Legenda

errori grafici

Documento: **Piano delle Regole**

Localizzazione: **via Espinasse**

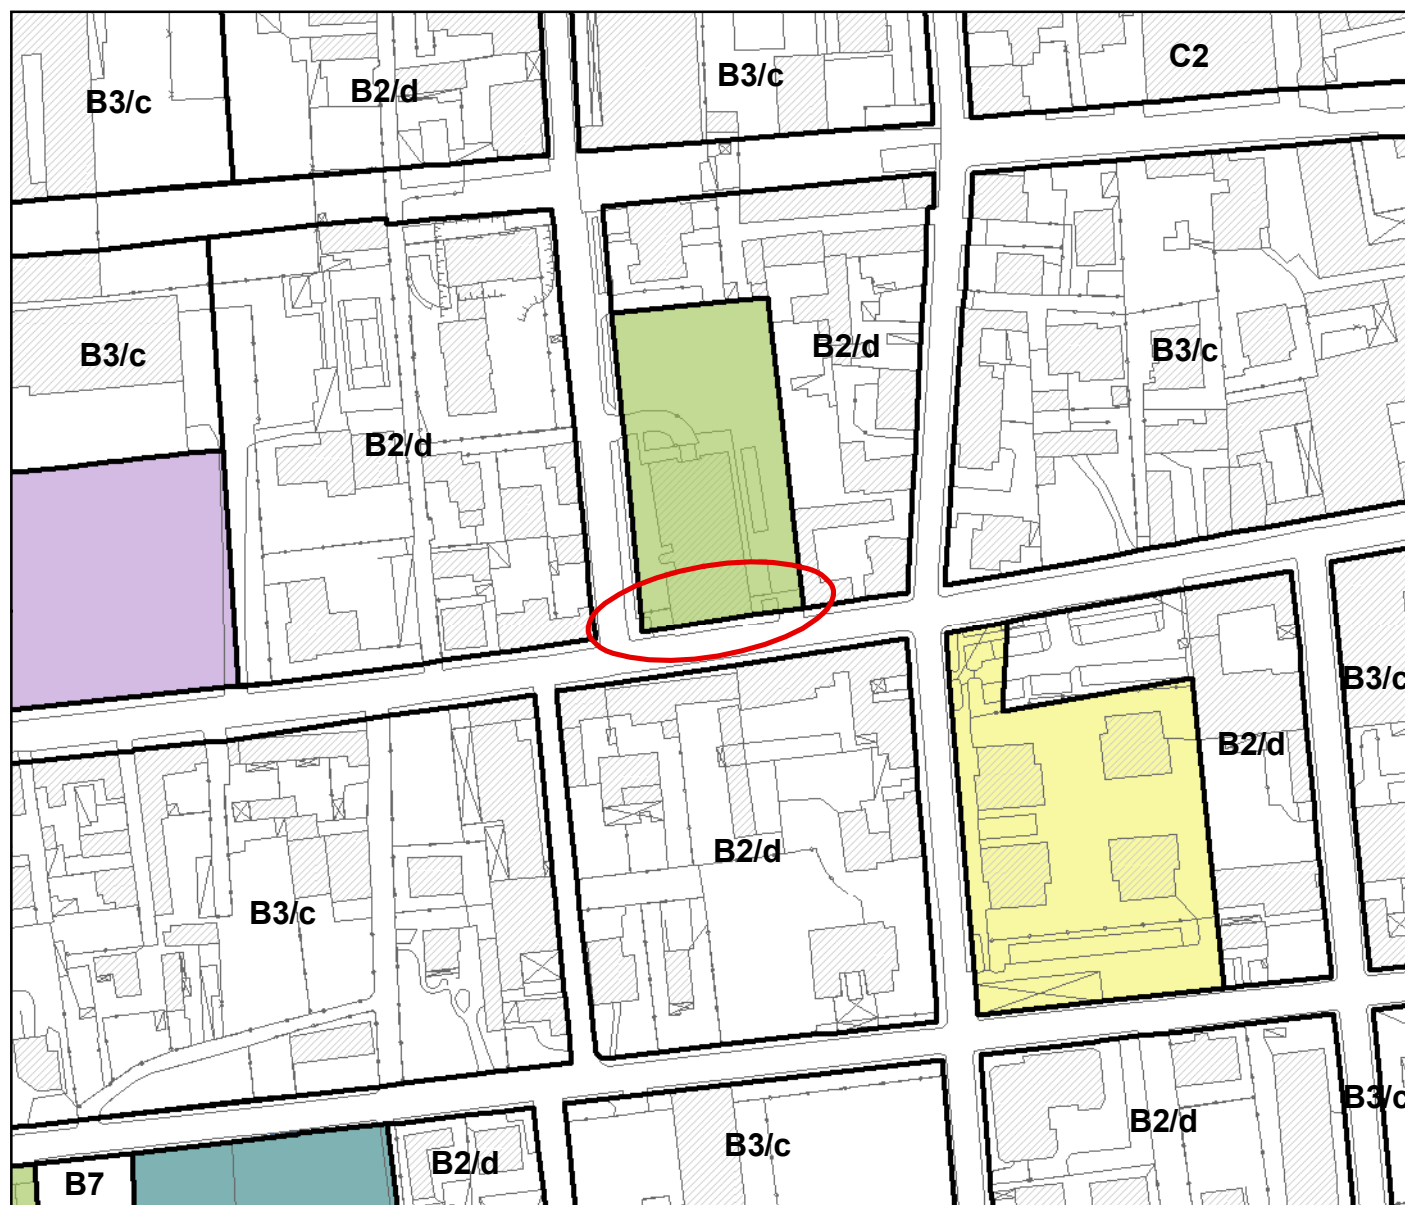
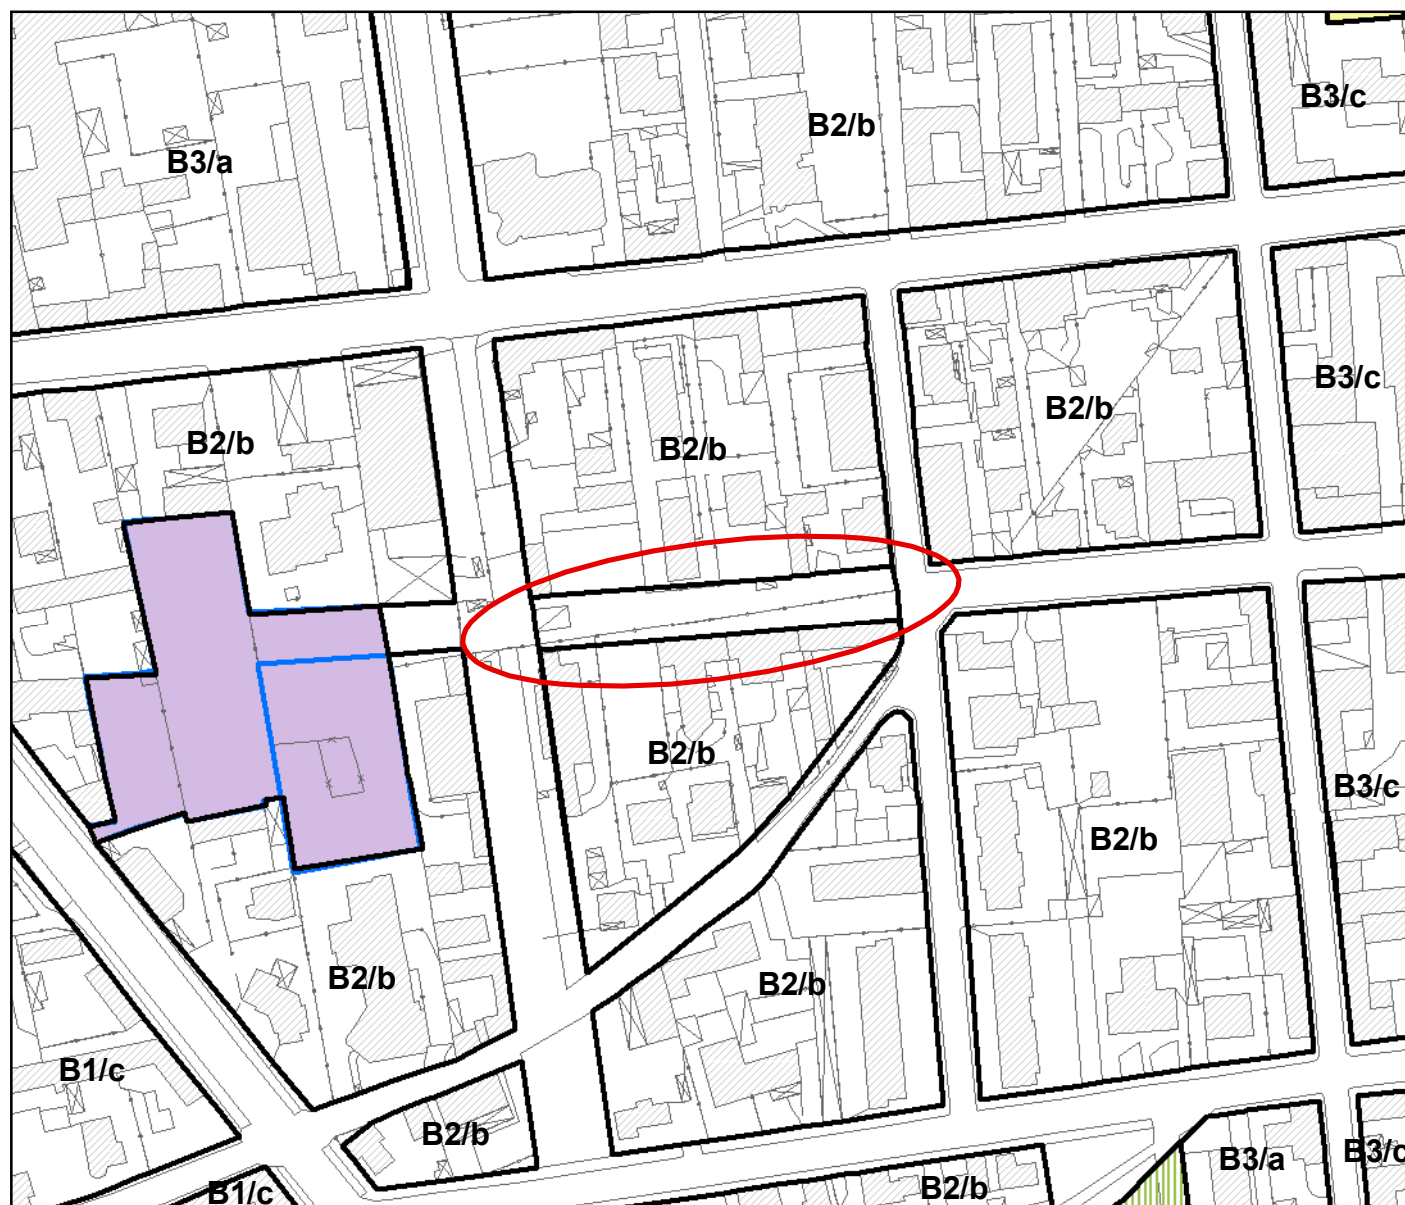
Descrizione errore:
aree non azionate tra servizio esistente e linea stradale

Estendere servizio esistente fino al limite stradale

Localizzazione: **via Vespucci**

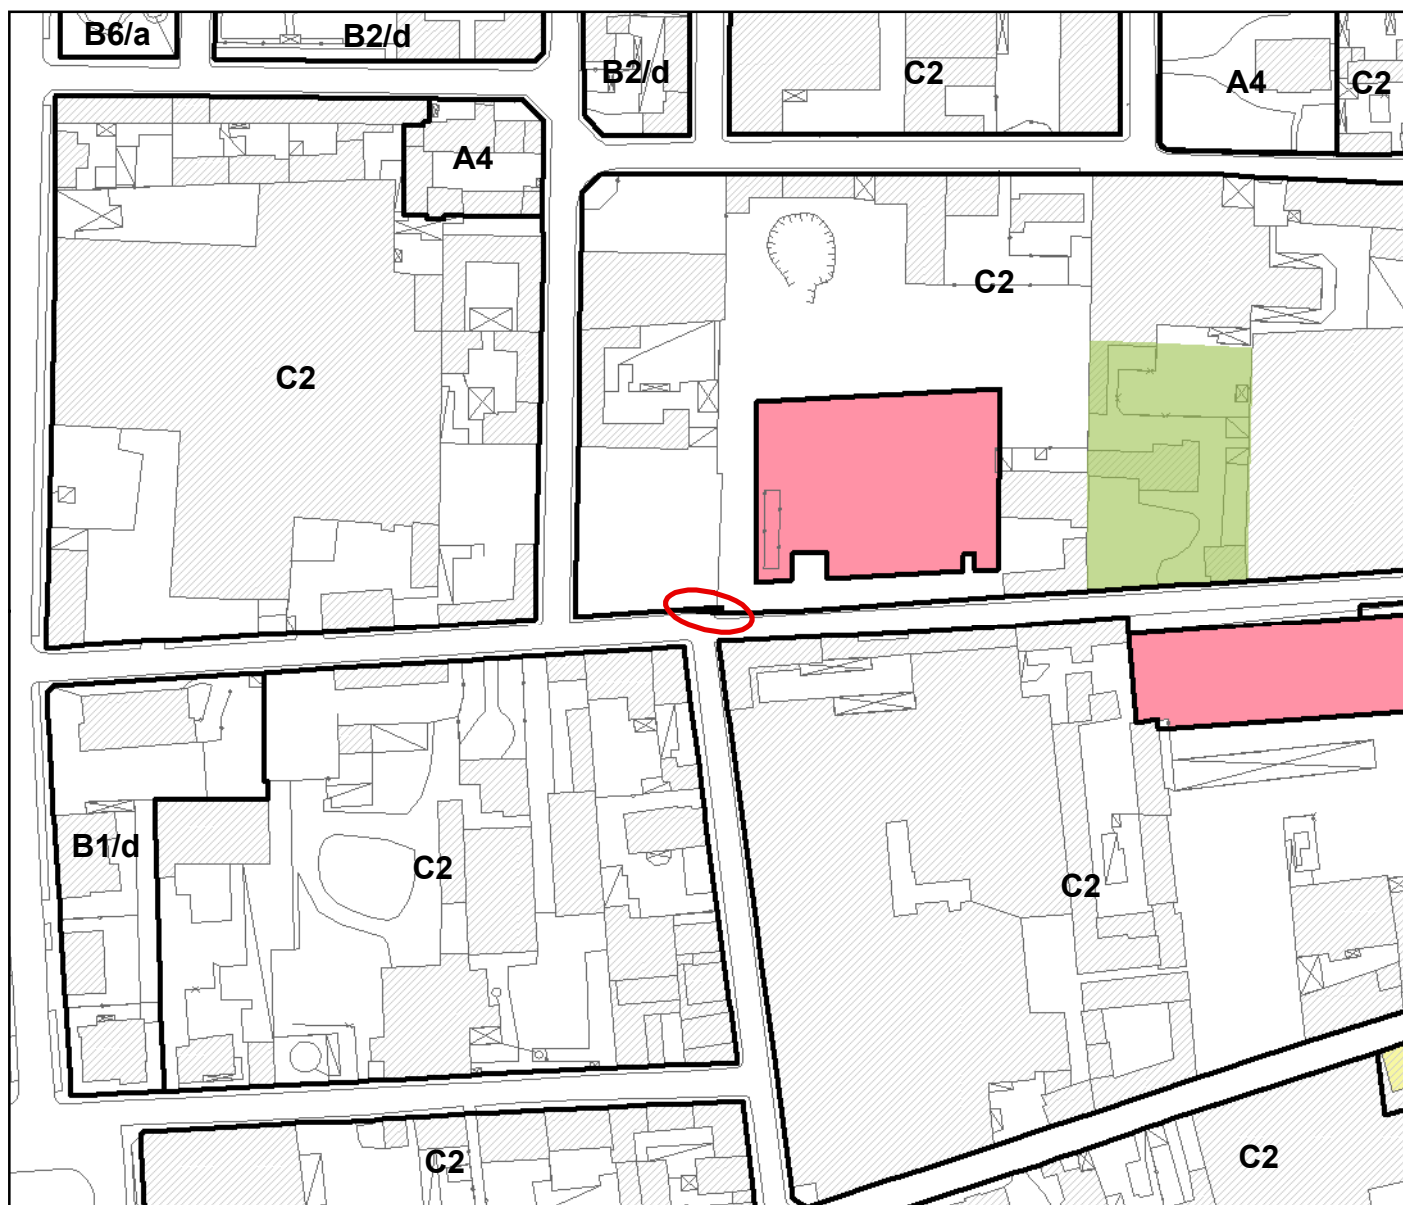
area non azzonata tra piano attuativo approvato e area a servizi esistente

Estendere servizio esistente ad area non azzonata, allineare al Piano attuato e allo stato di fatto

Localizzazione: **via Palestro**

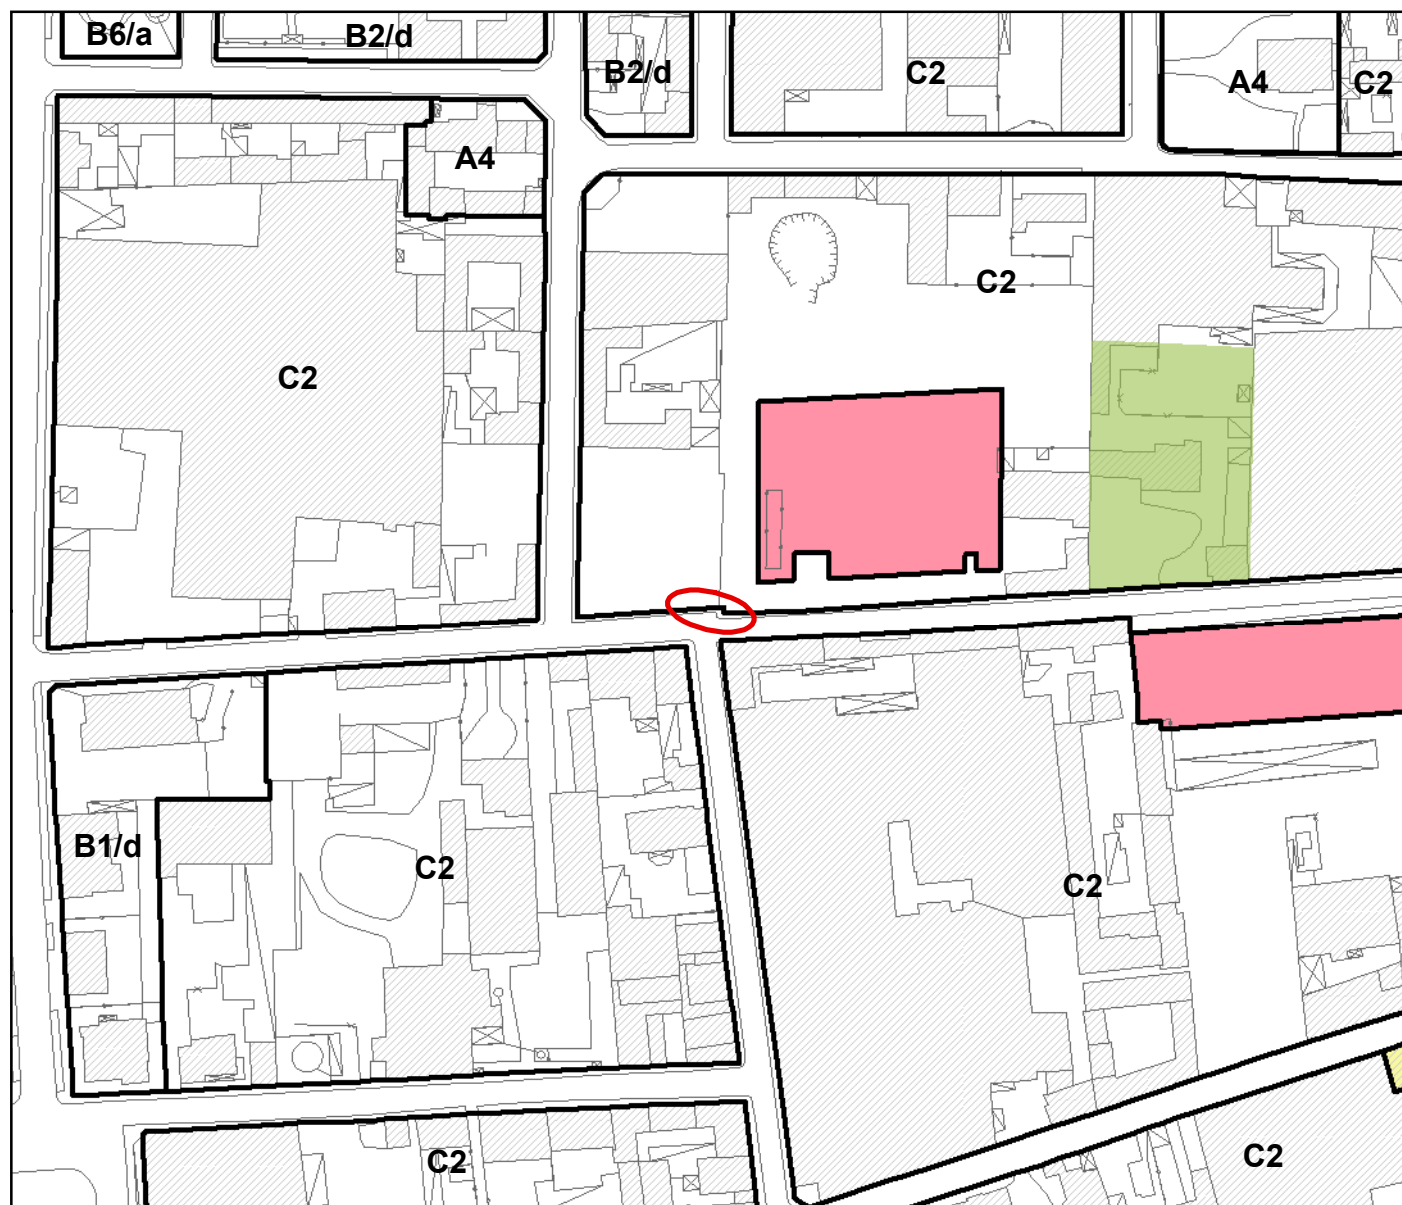
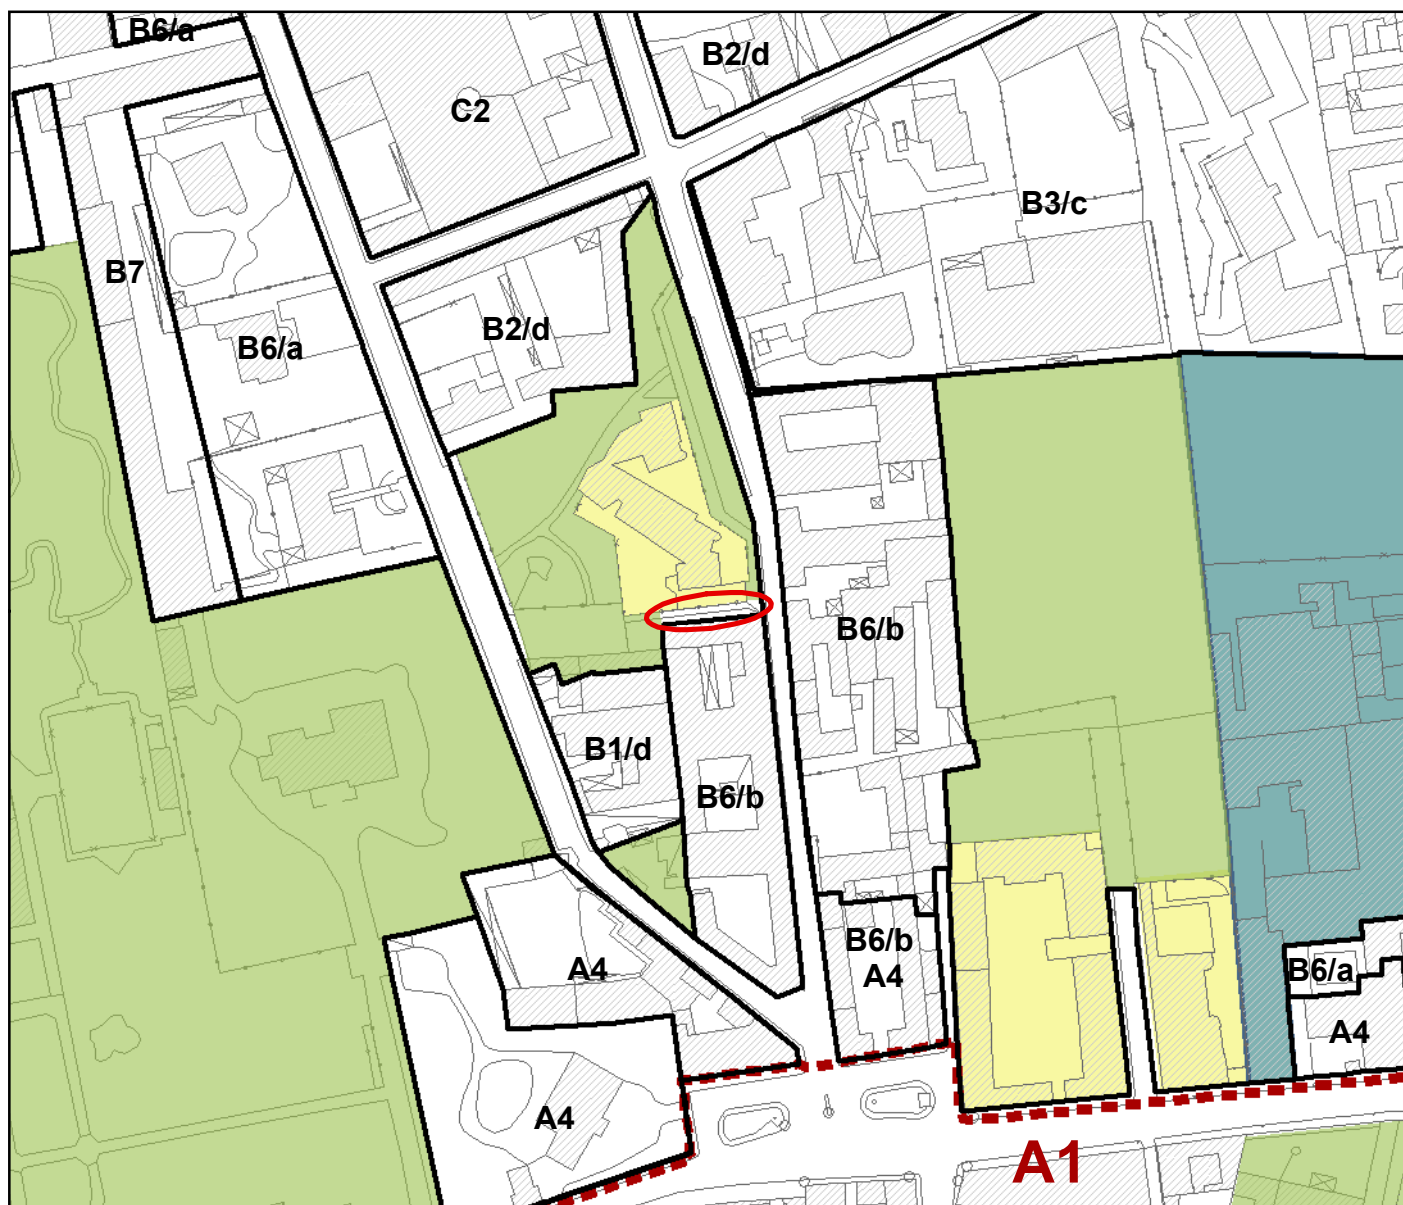
errato allineamento tra sottozona C2 e linea stradale

Allineare sottozona C2 a limite stradale
